平成23年東北地方太平洋沖地震における福島第一原子力発電所及び福島第二原子力発電所の地震観測記録の分析結果を踏まえた対応について

福島第一・福島第二原子力発電所における平成 23 年東北地方太平洋沖地震時に
取得された地震観測記録の分析に係わる報告（概要）

平成23年東北地方太平洋沖地震における福島第一原子力発電所及び福島第二原子力発電所の地震観測記録の分析結果を踏まえた対応について（指示）

図 4-2 福島第一 2号機原子炉建屋基礎版上の
応答スペクトル (EW 方向)

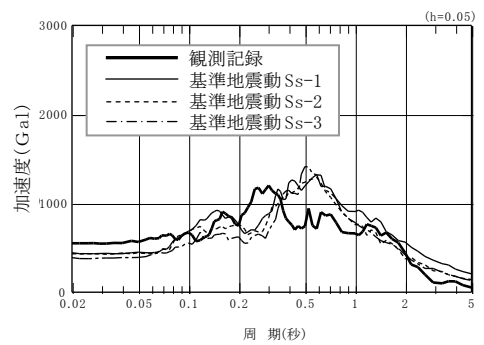
当該報告によると、福島第一原子力発電所の原子炉建屋の基礎版上における地震観測記録の応答スペクトルは、多くの周期帯で基準地震動 S_s の評価用応答スペクトルをおおむね下回る結果が得られていますが、第2号機、第3号機及び第5号機では、0.2秒から0.3秒までにおいて、基準地震動 S_s の評価用応答スペクトルを最大3割程度超過しているとのことでした。

- (1) 今回の地震の揺れにより受けた影響についての福島第一原子力発電所の第2号機及び第4号機の原子炉建屋とそれぞれに付随する原子炉格納容器、原子炉圧力容器等の特に重要な機器とを連成させた地震応答解析の結果
 - ・報告期限：平成23年6月17日まで
- (2) 今回の地震の揺れにより受けた影響についての福島第一原子力発電所の第1号機及び第3号機の原子炉建屋とそれぞれに付随する原子炉格納容器、原子炉圧力容器等の特に重要な機器とを連成させた地震応答解析の結果
 - ・報告期限：平成23年7月29日まで
- (3) 今回の地震の揺れにより受けた影響についての福島第一原子力発電所の第5号機及び第6号機並びに福島第二原子力発電所の全号機の原子炉建屋とそれぞれに付随する原子炉格納容器、原子炉圧力容器等の特に重要な機器とを連成させた地震応答解析並びに両発電所の全号機のタービン建屋並びに耐震安全上重要な機器及び配管系の地震応答解析の結果
 - ・報告期限：平成23年8月17日まで
